【公報種別】特許法第17条の2の規定による補正の掲載

【公開番号】特開2005-222002(P2005-222002A)

【手続補正書】

【提出日】平成19年2月7日(2007.2.7)

【 図 1 】

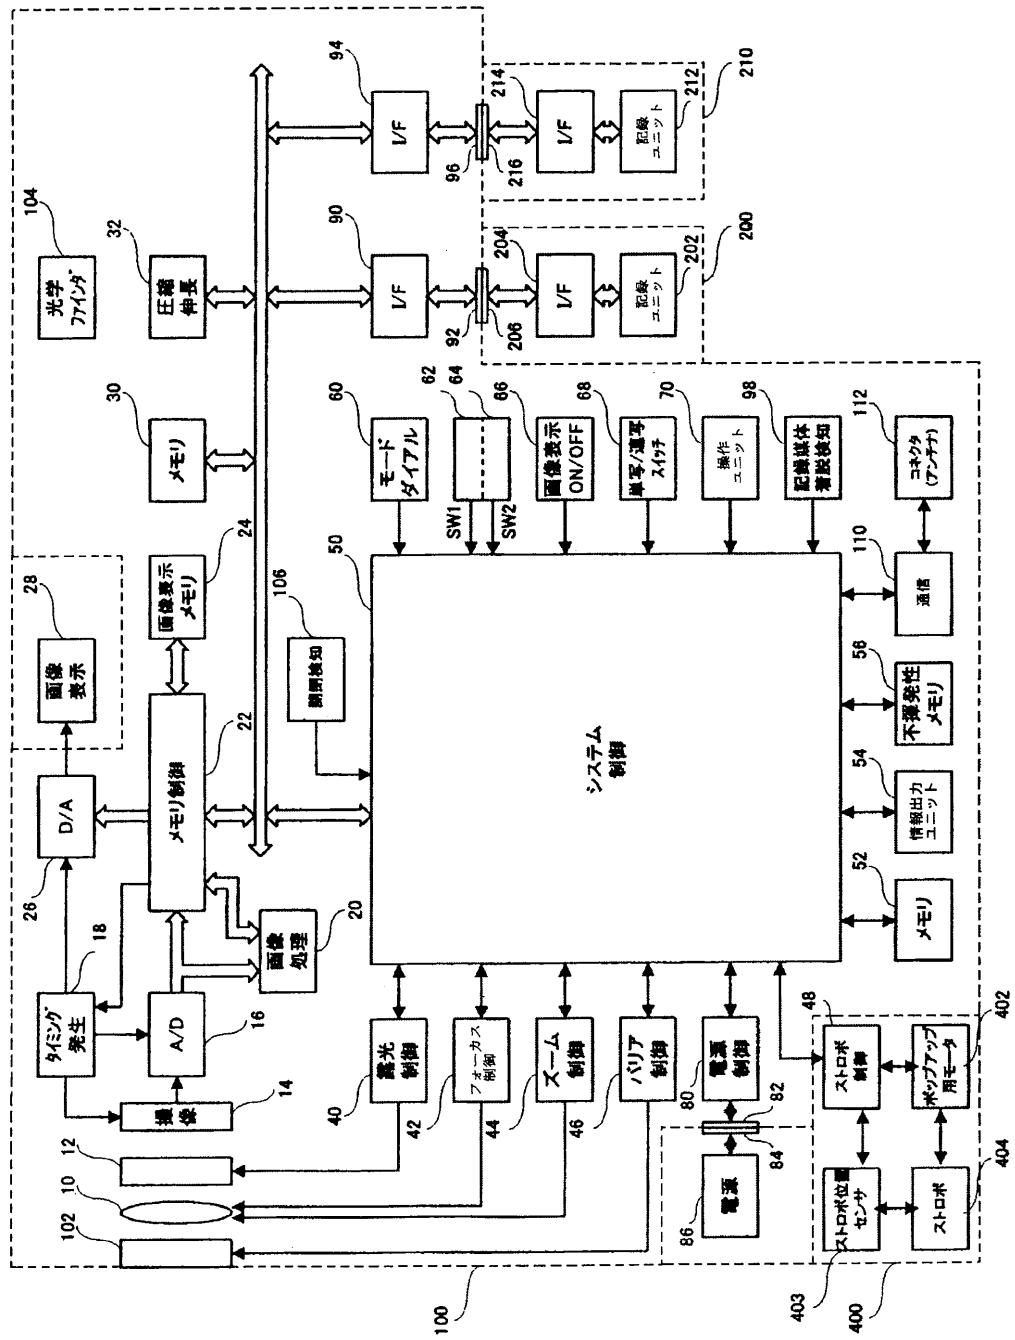
【手続補正15】

【補正対象書類名】図面

【補正対象項目名】図1

【補正方法】変更
